Oversending av vedtak for klagevurdering - Klage på løyve om tilbygg til anneksgbnr 152/7 - Litlelindås

Saksnr	Utvalg	Type	Dato
135/20	Formannskapet	PS	11.11.2020

Klage på løyve om tilbygg til annekst - Gbnr 152/7 - Litlelindås

Oversikt over eksisterende og planlagt utviding av aneks.

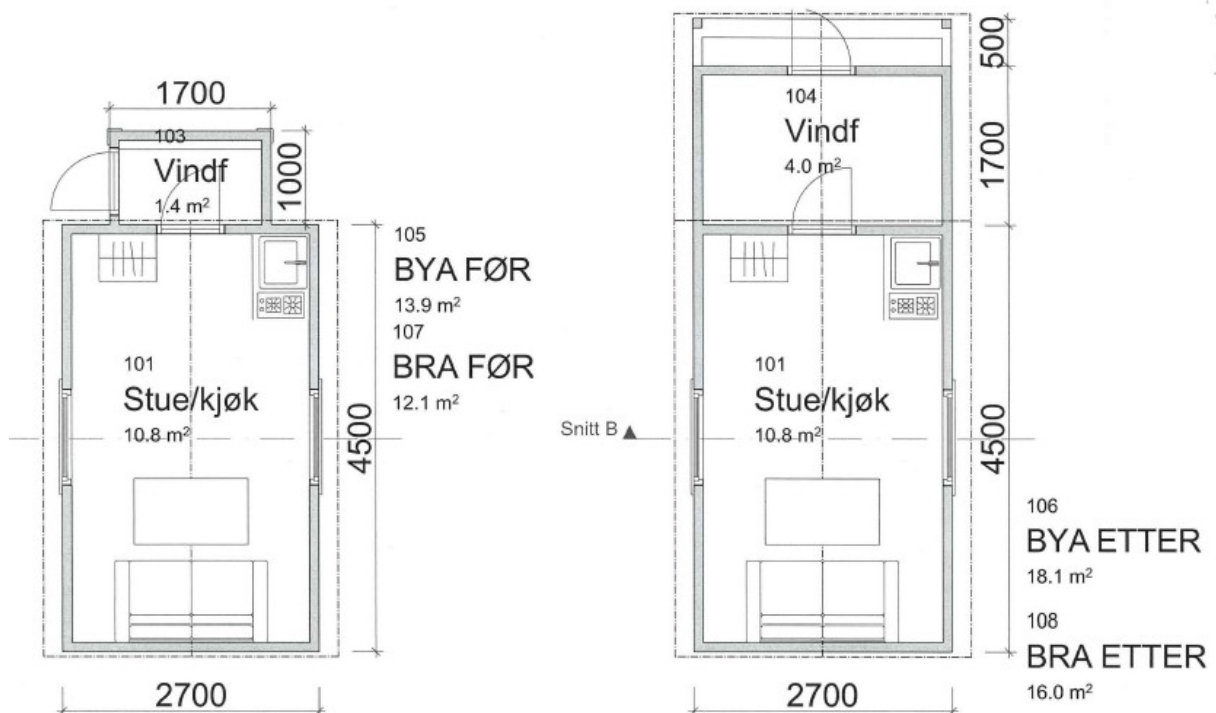
Klaga er grunngjeve i brann- og landbruksmessige omsyn. Klagar peikar på at tilbygget vil gjere det vanskeleg å køyra forbi annekset med moderne store traktorar og andre landbruksmaskiner. Ein brønn på motsett side av annekset vil saman med tilbygget i følgje klagar gje store landbruksmaskiner vanskar med å komme forbi. Klagar peikar på at det ikkje er drift på garden hennar i dag, men at dette vil endre seg om få år og sakshandsaminga må teke dette med i vurderinga.

Vidare er klagar bekymra for tilgang til hennar eigedom for brannbilar viss tilbygg til omsøkte tiltak vert ståande.

Vegen det er tale om er ein gamal grusveg. Det omsøkte tiltaket som ble gjeve løyve vil ikkje gje noko særleg mindre plass til forbipasserande køyretøy. Det er mogelegvis tale om ca. 10-15 cm innsnevra tilgong.

Ca 3 meter bredde på sjølve vegen i dag.

Over 4 meter klaring frå eine sidan av vegen over til andre sidan ut på graset mot brønnen.

Det kan påpekast at brannbilar treng minst 3 meter vegbreidde for å komme fram. Det omsøkte tiltaket med tilbygg på aneks kan ikkje sjåast å komme i konflikt med brannbilars behov for 3 meter vegbreidde. Dette har sin naturlege forklaring i at anekset søkjast utvida langs vegen, og ikkje inn mot vegen. I dei tilfelle store køyretøy ville ha behov for meir plass kan desse bruke «vegskuldra» på begge sider av vegen (som er av gras). Dette illustrerast godt med utsnitt over.

Vidare vil omsøkte tiltak flytte inngangen til aneks 90 grader bort frå vegen. Dette ser kommunen som ein stor fordel vurdert ut frå omsynet til trafikktryggleik. Det kan vidare påpekast at vegen er lite trafikkert.

Kommunen kan dermed ikkje sjå nokon grunn til at brann- og landbruksmessige omsyn vil bli skadelidande, all den tid det er tilstrekkeleg plass til å komme fram med både brannbil og traktor langs anekset og vegen elles.
